1. 設置許可基準規則第 12 条の安全施設で説明を求めている安全機能の重要度分類クラスの見直しの妥当性に関連し、試験研究用等原子炉施設において、耐震重要度分類を変更した設備にあつては、当該設備に期待される安全機能、他設備への影響等の観点から、耐震重要度分類の変更の考え方、同規則第 12 条の安全機能の重要度分類クラスの見直しとの関係を説明すること。

4. 耐震設計において、HTTRに特有の黒鉛ブロック等の構造に係る規格基準や解析手法に基づく設計としているものにあつては、当初許可から基準地震動の見直しや温度条件等の解析条件の変更があつても適用可能なものであることを説明すること。

耐震重要度分類を踏まえた機器の設計の成立性が示されているか。

第 3 図 原子炉格納容器を貫通する S クラス配管と下位クラス配管との接続部の概要図

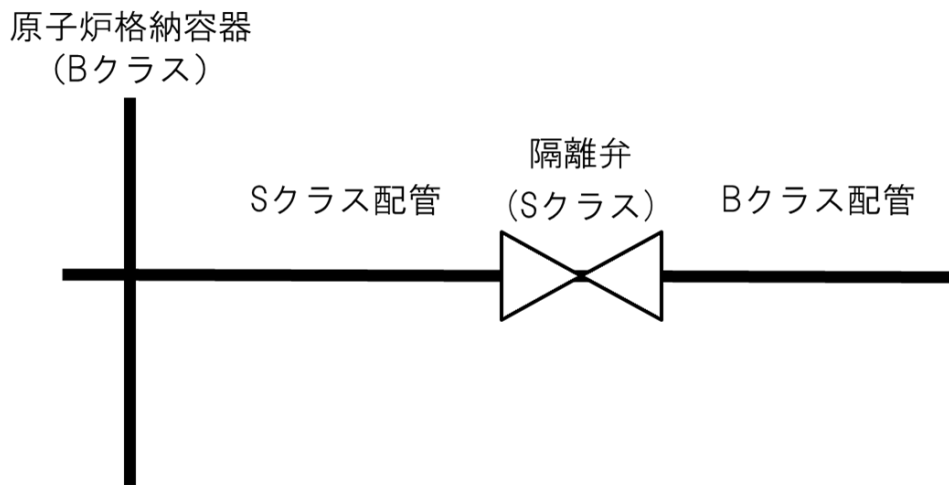
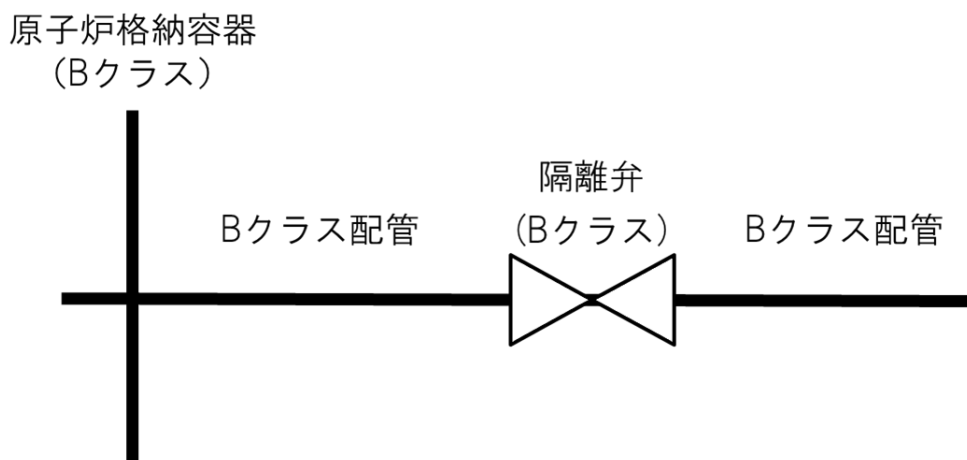
「5. 波及的影響に係る設計方針」に関連して、耐震重要施設に影響を及ぼす施設が、原子炉建家屋根トラス、原子炉格納容器、原子炉建家天井クレーン、排気筒に限定できる理由を説明すること。(スクリーニングの考え方、下位クラスとの接続性についての扱い)

第3図に原子炉格納容器を貫通するSクラス配管と下位クラス配管との接続部の概要図を示す。原子炉冷却材圧力バウンダリに接続する1次冷却材を含む機器・配管系は、Bクラスの原子炉格納容器及び配管に接続する。原子炉格納容器は胴部及びSクラス配管との貫通部を基準地震動により評価し、Sクラスの安全機能を損なわない設計とする。Sクラス配管とBクラス配管は、隔離弁で接続しており、Sクラス配管及び隔離弁を基準地震動により評価し、Sクラスの安全機能を損なわない設計とする。また、隔離弁は完全固定(3方向並進固定、3方

向回転固定)のサポートにて支持されており、B クラス配管の損傷を想定しても、隔離弁が健全であるため、S クラスの安全機能を損なわない。

第 4 図に原子炉格納容器を貫通する B クラス配管の概要図を示す。原子炉格納容器を B クラス配管が貫通する場合、原子炉格納容器の配管貫通部、B クラス配管及び隔離弁に対して 1/2Sd を用いて評価する。

主冷系全体モデル(二重配管、1 次加圧水冷却器、1 次ヘリウム循環機等)

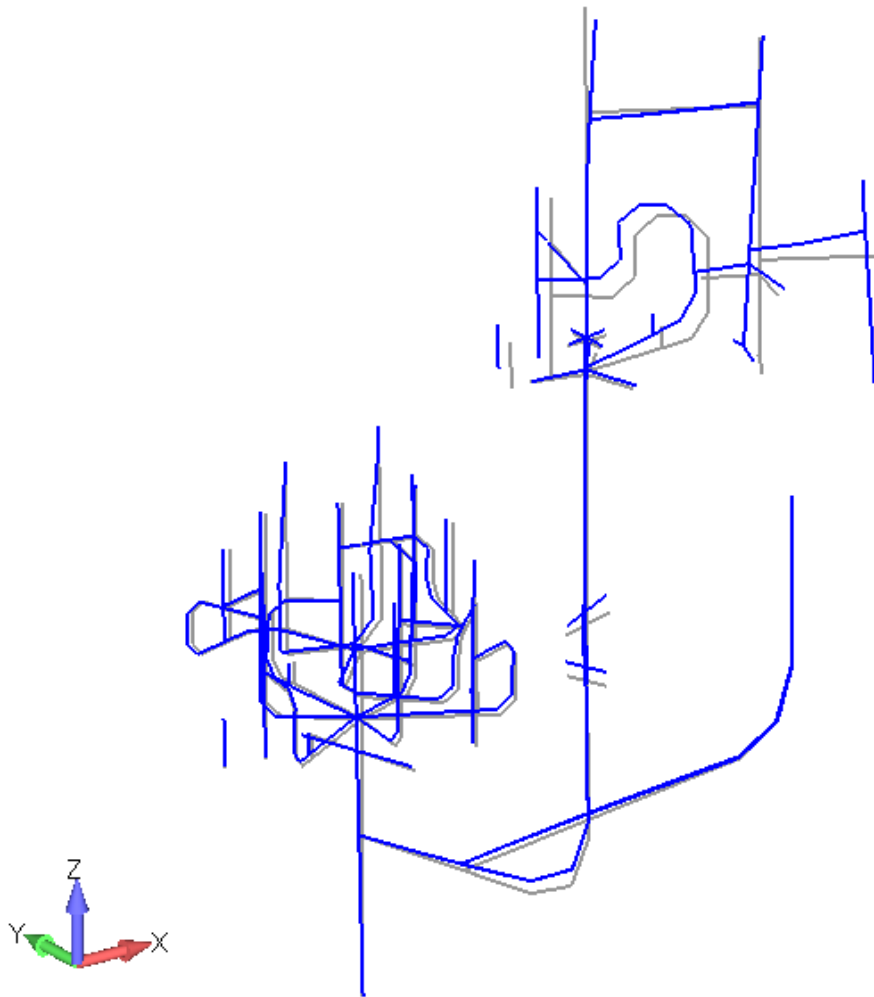
- ・許可で想定している長周期地震の周期
- ・Sクラス(支持構造物としてのSs機能維持を含む)建家、機器の固有周期(原子炉建家、原子炉容器や配管、冷却器、格納容器など代表的な機器)

⇒基本は 20Hz 以上での設計となるが、1 次冷却系等は温度が高く熱伸び等を考慮した不動支持方式にて支持しているため、冷却器や循環機等の固有振動数は 10Hz を下回るあたりとなっている。例として主冷系全体モデルと固有振動数を図に示す。

解析結果 9.94Hz(1 次モード)

図1 地理的領域内の火山地質図

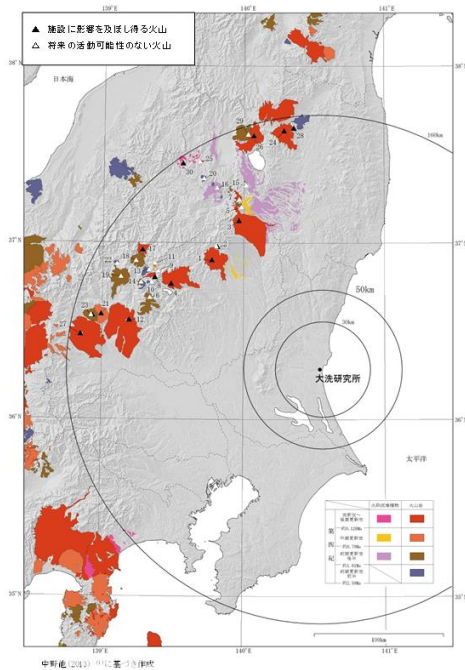
基準地震と火山の荷重組合せの考え方について説明すること。

- ・基準地震動の震源と火山の位置関係には、十分な距離があり独立事象として扱うことが可能である（図1及び図2）。また、各々の発生頻度が十分小さく、同時に発生する確率は極めて低い（表1）。弾性設計用地震と火山事象が同時に発生する頻度においても 10^{-8} を下回る。
- ・多くの火山では、噴火前に震源の浅い火山性地震の頻度が急増し、火山性微動の活動が始まるため、事前に対策・準備を行う。火山灰が堆積した場合の対策として、HTTR では降下火砕物を除去することにより30日程度で荷重影響を排除する。
- ・火山性地震については、火山と大洗研究所の敷地は十分な距離があることから、火山性地震とこれに関連する事象による影響がないため、組合せを考慮する必要はない（図2）。
